## Modulo per la presentazione delle osservazioni per i piani/programmi/progetti sottoposti a procedimenti di valutazione ambientale di competenza statale

ID: 12498 Progetto per la realizzazione di un impianto eolico costituito da n. 12 aereogeneratori connesso alla rete elettrica di distribuzione ubicato entro i territori comunali di Monte Cavallo, Pieve Torina e Serravalle di Chienti (MC) della potenza totale di 49,4 MW”

## OSSERVAZIONI

nel Procedimento di VIA riguardante il “Progetto per la realizzazione di un impianto eolico costituito da n. 12 aerogeneratori connesso alla rete elettrica di distribuzione ubicato entro i territori comunali di Monte Cavallo, Pieve Torina e Serravalle di Chienti (MC) della potenza totale di 49,4 MW” (codice procedura 12498)

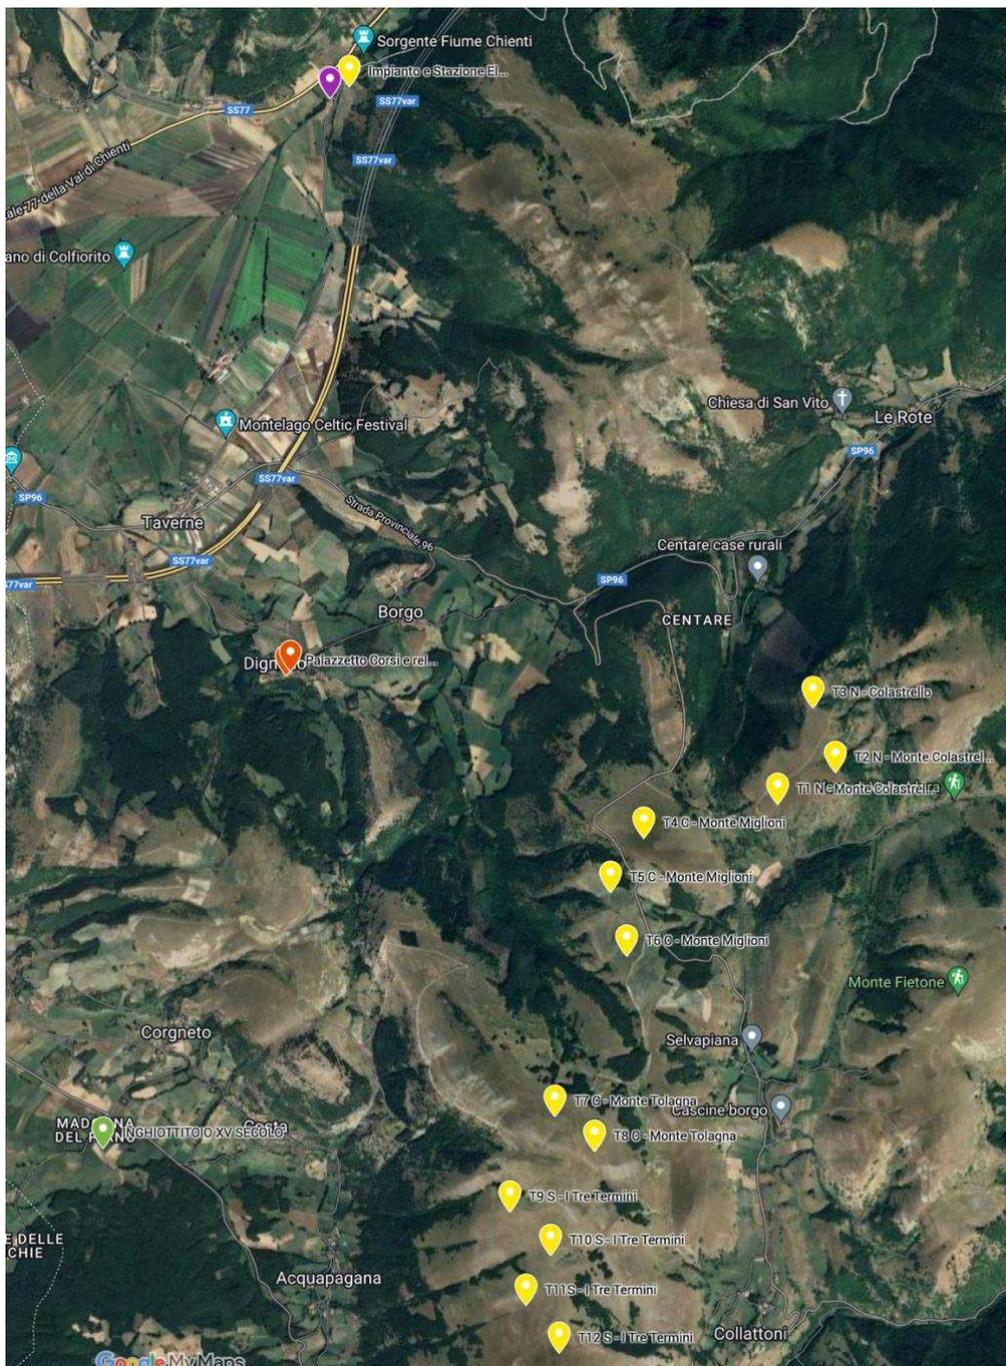
La situazione di fatto appena descritta è quella riassunta nella [Mappa](#) allestita con MyMap di Google reperibile al link

della quale qui di seguito si può vedere l’anteprima. Tale Mappa, sulla scorta delle coordinate geografiche dei singoli aereogeneratori ricavate dagli elaborati di progetto, e di quelle dei Beni Architettonici oggetto di Vincolo puntuale, mostra la posizione reciproca tra i primi e i secondi, e consente di accertare (attivando le apposite funzioni) le reciproche distanze.

La localizzazione in progetto dei descritti elementi dell’Impianto Wind Energy Monte Cavallo riguarda, quindi, aree che a mente della disciplina transitoria contenuta dell’art. 20, comma 8, lett. c-quater, riferito al comma 1, del decreto legislativo 8 novembre 2021, n. 199 (della cui rilevanza con riferimento alla individuazione fatta dal PEAR Marche delle “Aree Idonee” si è già detto al punto 1) non sono considerate idonee perché “ ricadono nella fascia di rispetto dei beni sottoposti a tutela ai sensi della parte seconda oppure dell’art. 136 del medesimo decreto legislativo ... determinata considerando una distanza dal perimetro di beni sottoposti a tutela di tre chilometri per gli impianti eolici e di cinquecento metri per gli impianti fotovoltaici.”

i monti Tolagna – Cipolleta dal Cimitero di Popola - Fraia

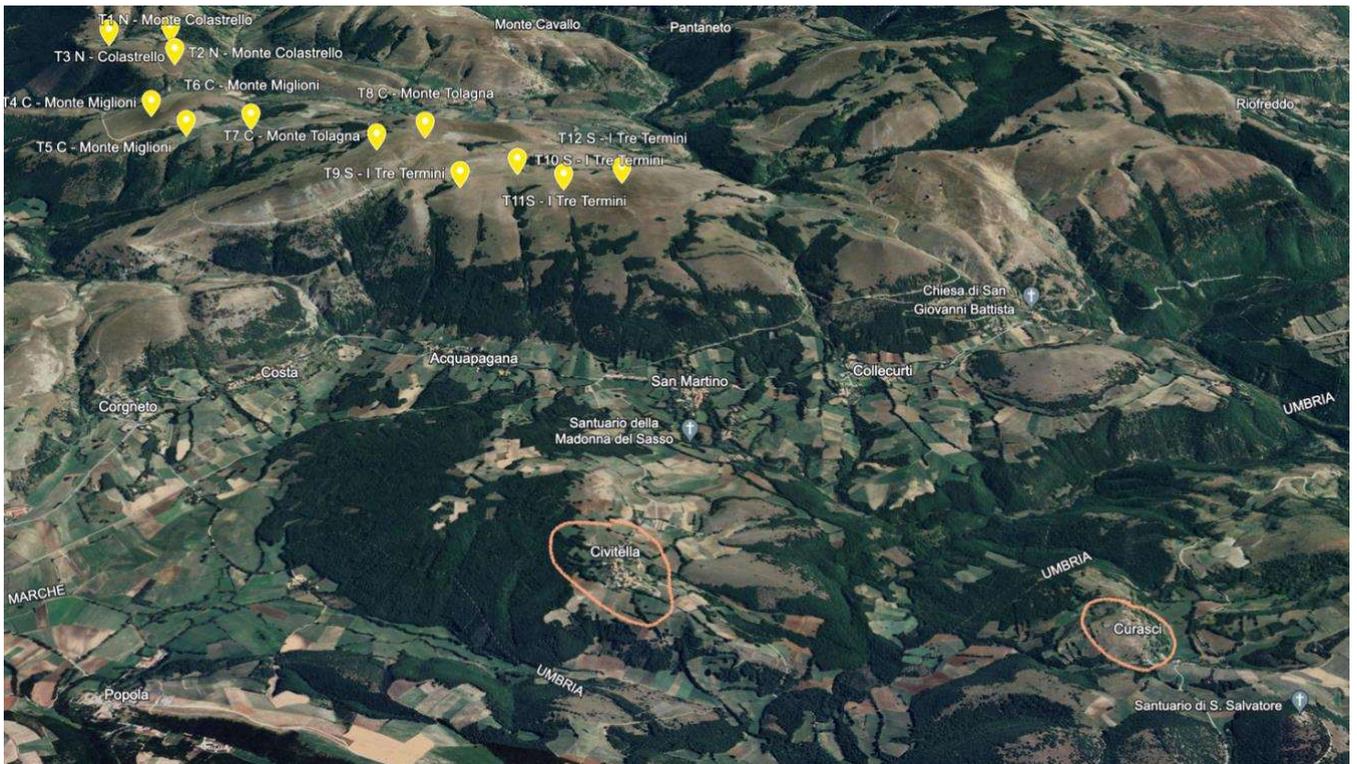
Gli elaborati in questione omettono di esaminare compiutamente l'area posta ad Ovest dell'Impianto, vale a dire il versante opposto (ai Monti Tolagna e Cipolleta) della conca intervalliva costituita dal Piano di Cesi e Popola: il solo "Punto sensibile" individuato è il nucleo abitato attorno al Castello di Popola, in Comune di Foligno, che tra quelli ubicati in tale area è il più distante dal rilievo Monte Tolagna – Tre Termini, individuazione – tra l'altro, di per sé assai poco significativa, mentre lo sarebbe stato di più il vicino Cimitero di Popola – Fraia (a poche centinaia di metri dall'abitato) dal quale la visuale sui rilievi Tolagna – Cipolleta o Tre Termini è quella che si può constatare nella foto che segue.
